# iSpindel hobipivo PCB-Versionen

## Version 3.2 (Dezember 2021)

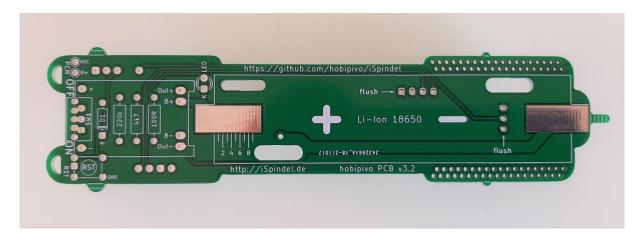
Kontakte für Stromverbrauchsmessung "PCM"

Verkleinerung von Ausziehlöchern (mehr Platz für Beschriftung)

Anpassungen Beschriftung etc.

## Version 3.1 (November 2021)

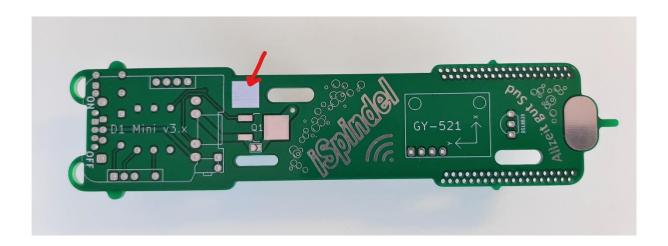
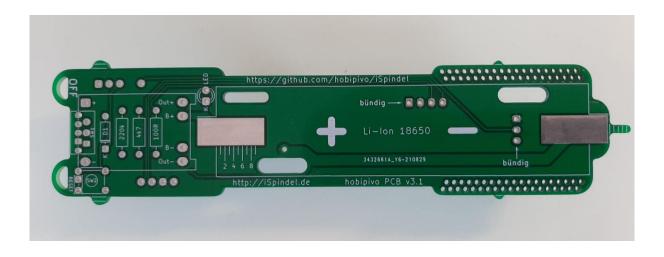
Wiedereinführung von Beschriftungsfeld

Verschiebung RESET-Taster > Deckel für senkrechte oder waagrechte Montage Feinanpassungen

## Version 3.0 (Oktober 2021)

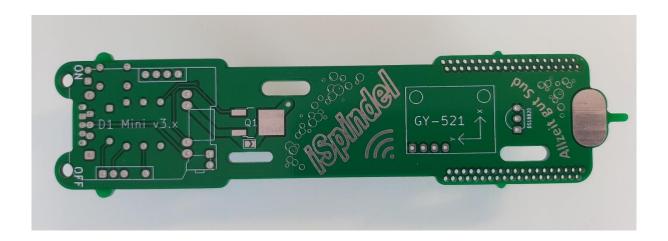
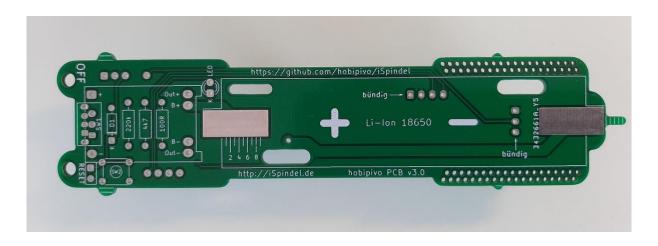
Mit optionalem RESET – Jumper und Taster OMR **B3F-1002**

Optimiert für Eigenmontage (kleinere THT-Durchkontaktierungen)

Ausbalanciert + Feinanpassungen

## **Version 2.2** (August 2021)

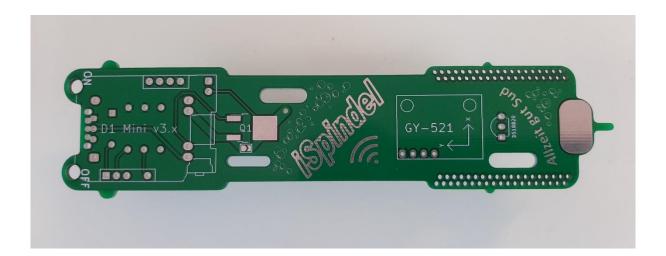
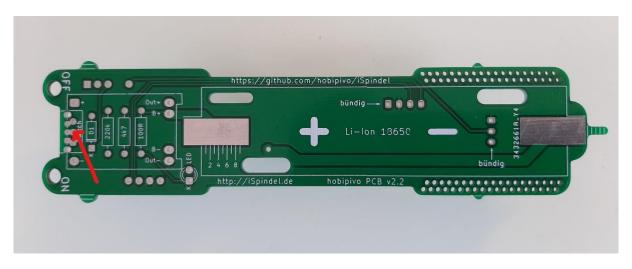
Alternativer Schiebeschalter EGE SS ESP201 RM 2,54

Erweiterung Graphik mit CO<sup>2</sup> Blasen

Feinanpassungen

Montagemöglichkeit für alternativen Schiebeschalter

#### **Version 2.1** (Juli 2021)

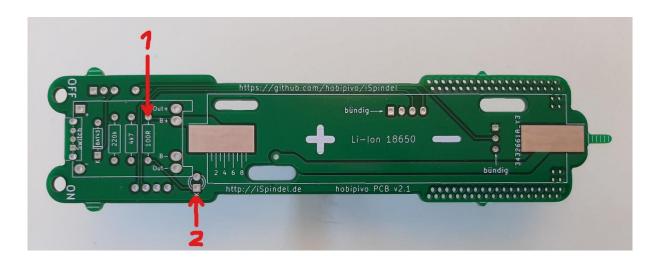
Mit optionaler optischen Verpolungswarnung -anzeige:

- Verwendung von LED (D2) THT 3mm wasserklar hyper-red
- Verwendung von Widerstand (R3) 100 bis 150 Ohm 0,6W

Verkleinerung Lötpad

Feinanpassungen

- 1 > Vorwiderstand (R3) THT axial 100 150 Ohm
- 2 > LED (D2) THT radial 3mm wasserklar Hyper-Red

#### **Version 2.0** (Mai 2021)

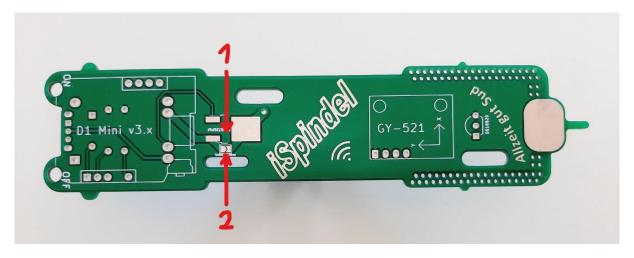
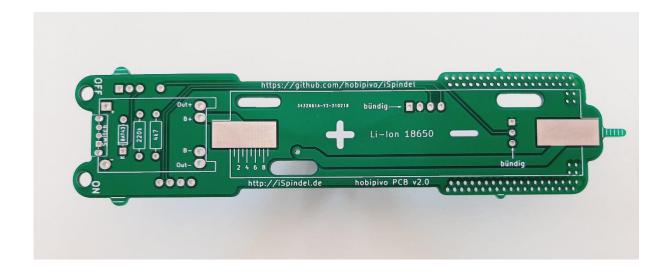
Mit optionalem elektronischen Verpolungsschutz:

- Verwendung von N-CH MOSFET IRLR8726PBF im TO-252AA Gehäuse
- Platzierung von Lötbrücke zur möglichen Überbrückung, wenn der Verpolungsschutz nicht verwendet werden sollte

Entfernung der zusätzlichen Reset-Funktion

Abstandserweiterung der DS18B20 Lötpins

Zusätzliche Abstandshalter

Zusätzliche Beschriftung und Feinanpassungen

- 1 > SMD Lötpads für N-CH MOSFET Transistor im SOT-252AA oder SOT-223 Gehäuse
- 2 > Lötbrücke (falls der Verpolungsschutz-Transistor nicht verwendet wird)
